# 改善箇所説明図

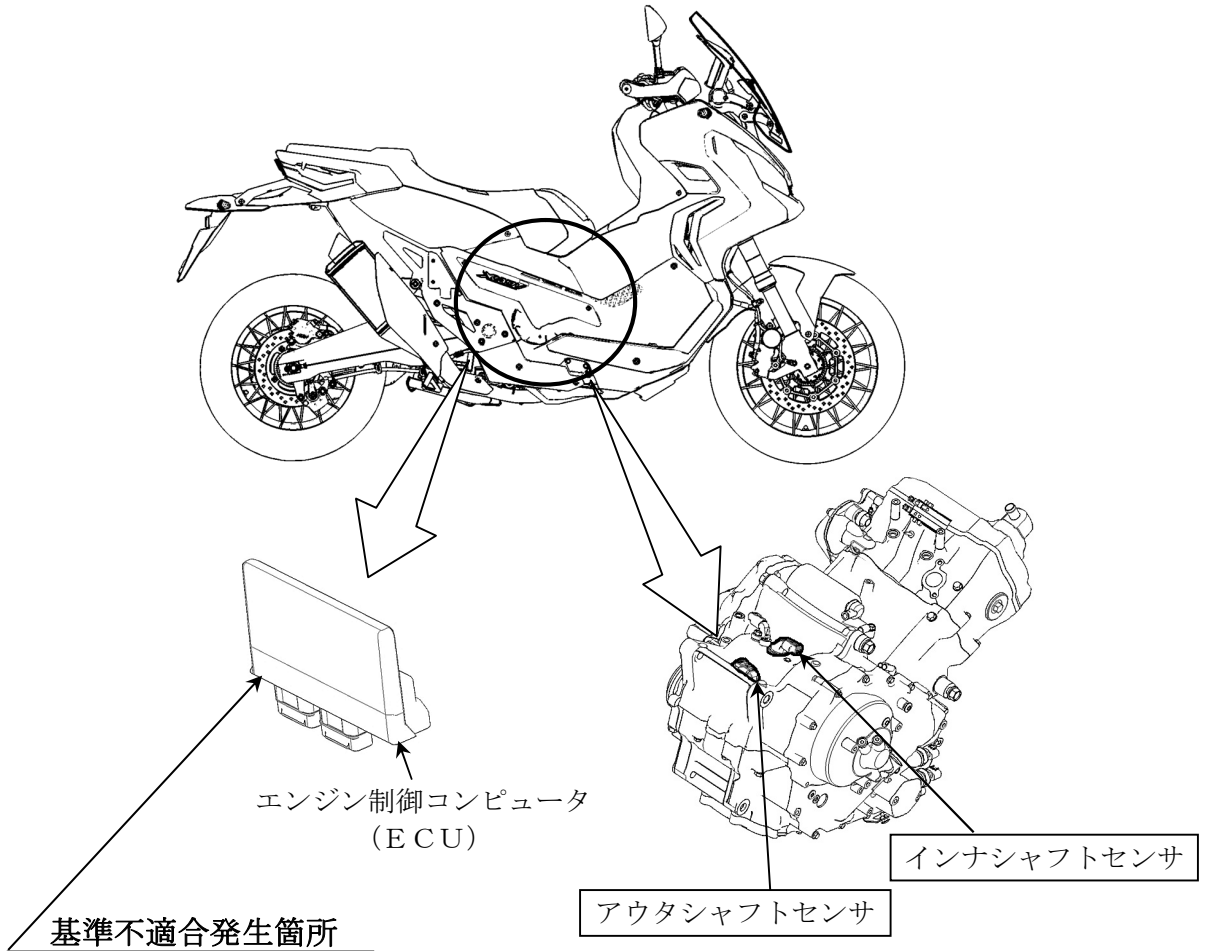
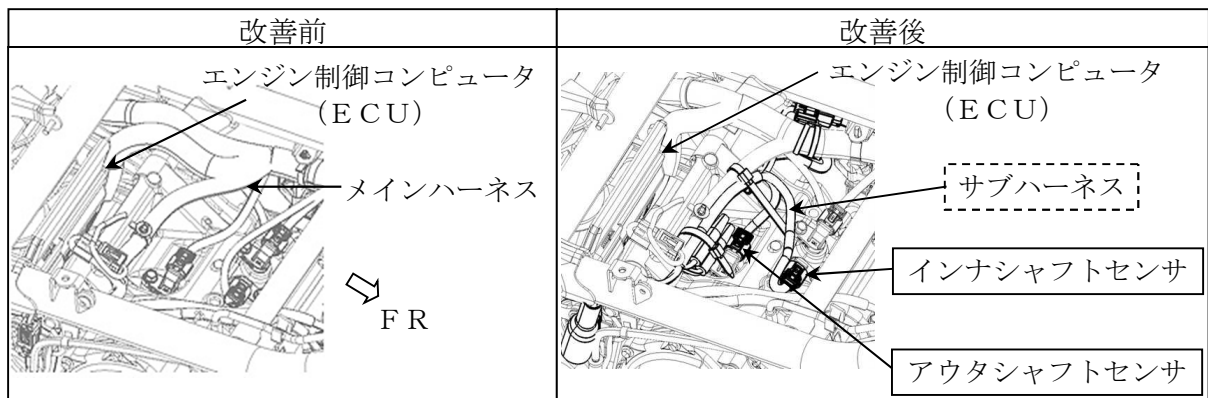
6速DCT型自動変速機を搭載した車両において、変速を制御するエンジン制御コンピュータ (ECU) の配置が不適切なため、長時間の低速走行を繰り返すと、エンジンの熱影響により ECU 内部素子の抵抗値が高くなることもある。そのため、インナシャフトセンサ及びアウトシャフトセンサへ供給する電源電圧が低下し、警告灯が点灯するとともにフェールセーフが働き変速ができなくなり、最悪の場合、クラッチが切れ、駆動力が伝わらなくなり、走行不能となるおそれがある。

全車両、サブハーネスを追加し、シャフトセンサへ供給する電源電圧回路を変更する。また、電源電圧回路の変更に伴い、インナシャフトセンサ及びアウトシャフトセンサを交換する。

注：  は交換部品を示す。  は追加部品を示す。
